Tähelepanekud 14.07.2025

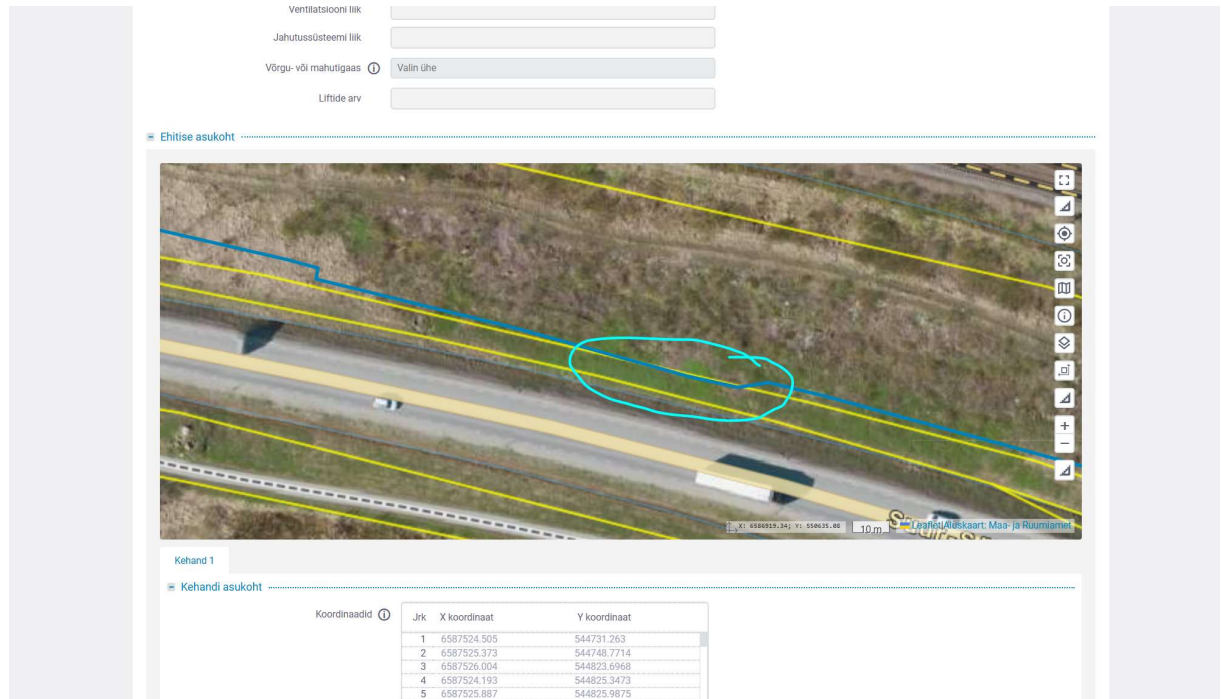
- Palume kontrollida ning vajadusel korrigeerida EHR andmebaasis Ehitise asukoha kontuuri.

Hetkel esitatud andmete kohaselt kajastub riigitee nr 11290 ääres maakaabel TRAM maaüksusel.

RBDTD-EE-DS2-DPS1_ALL_OS025033-ZZ_ZZZZ_RP_OL-ELT_MD_000014_Light-Calcswitches

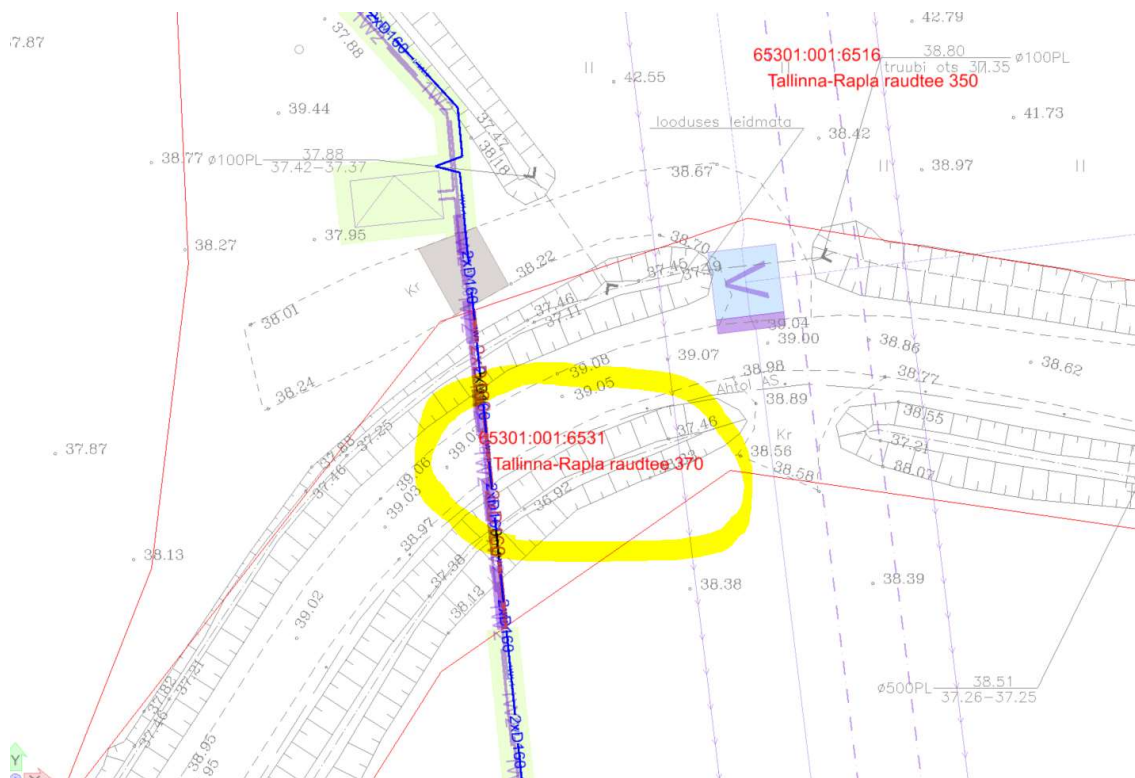
Märkuste tabelis oli viide valgusarvutustele, aga valgusarvutuste pdf faile materjalide hulgas ei tuvastanud:

Palume esitada vastavad valgusarvutused ja täiendavad andmed. Palume kajastada valgustite tüübid ka projekti koosseisus olevates materjalides.

Registreeritud KÜ (65301:001:6531) 1/3
Lae alla
KÜ kistsused
Minu kataster

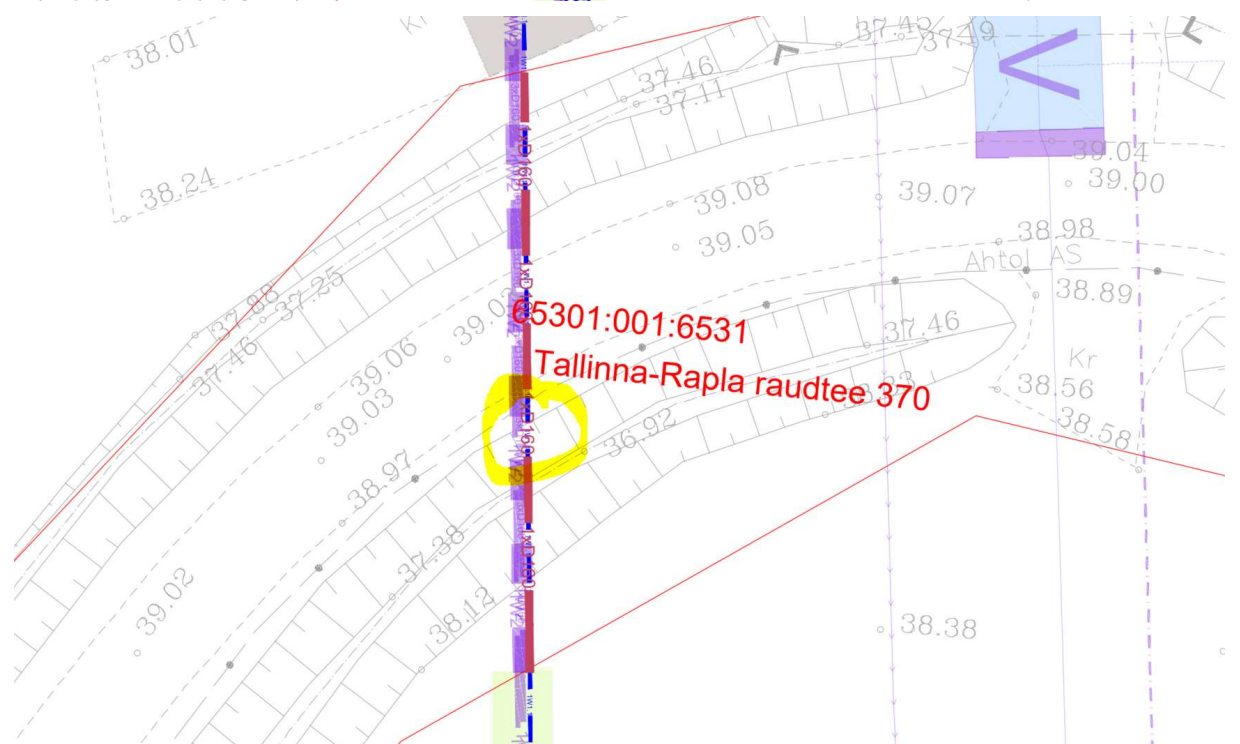
- Juhime tähelepanu, et maakaablid on hetkel Raba tee piirkonnas planeeritud TRAM maaüksusele (Tallinna-Rapla raudtee 370, 65301:001:6531), seega palume esitada vastava IKÕ plaanid Transpordiameti juhendile.

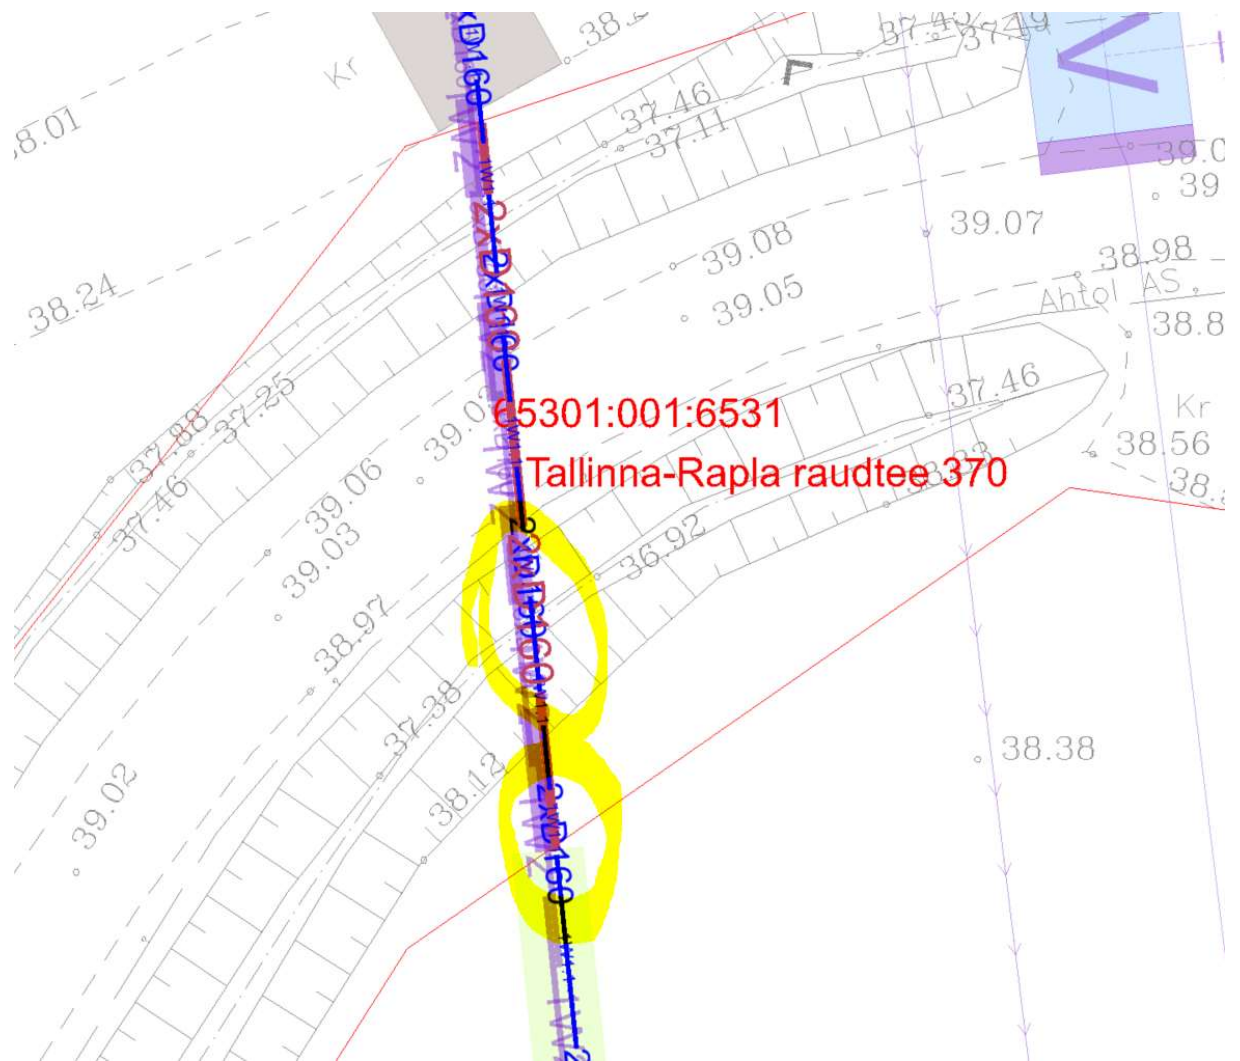
- Lisaks juhime tähelepanu, et antud lõigus Raba tee piirkonnas on dwg faili kohaselt planeeritud 2xD160 kaitsetoru, kuid pdf failis 1xD160. Palume kontrollida ja korrigeerida vastavalt asendiplaanidele.
